品番	HH0708S	品名	カバー	1 / 3
----	---------	----	-----	-------

衛生陶器補修品互換性情報

No. E0026

件名 タンク整流ジャバラについて

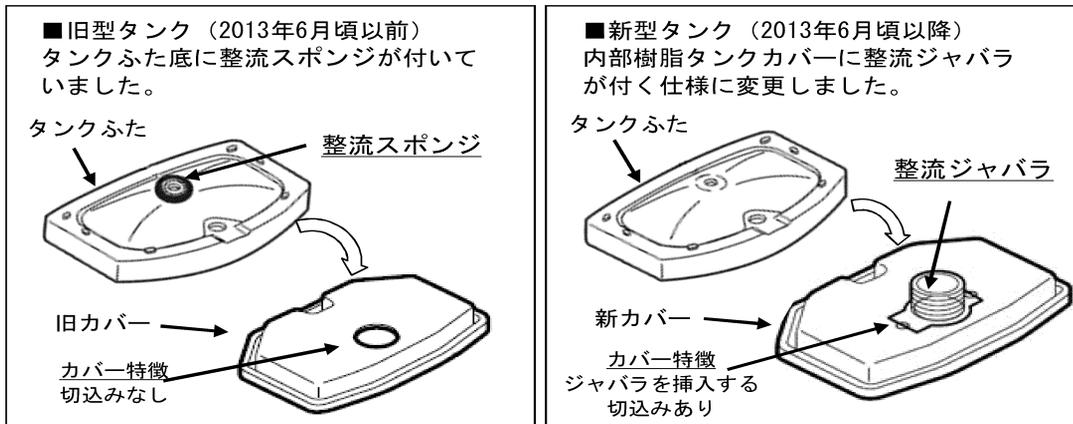
タンクふた底の違い

■対象製品のタンクふたには、ふた底に整流スポンジが付いているものと、付いていないものがあります。2013年6月頃から順次整流ジャバラ式に切り替えられています。
(新旧でカバー形状は異なりますが、整流ジャバラのみの取り替えは可能です)

- 現行製品は整流ジャバラ式に切り替わっていますので、整流スポンジは付いていません。
- 現在のタンクふた、陶器タンク式、内部樹脂タンク式、内部樹脂カバーのみの補修品には、整流ジャバラが付いていますので、補修の際、タンクふた底に整流スポンジが付いている場合は、はがして整流ジャバラ式に切り替えてください。
- 整流スポンジを付けたまま整流ジャバラ仕様のカバーを付けると、ふたが浮いてがたつきや漏水の原因となりますので、必ず整流スポンジは、はがしてください。
- 既に整流ジャバラが付いている製品に対して、補修品を手配すると整流ジャバラがだぶる場合があります。その場合は破棄ください。
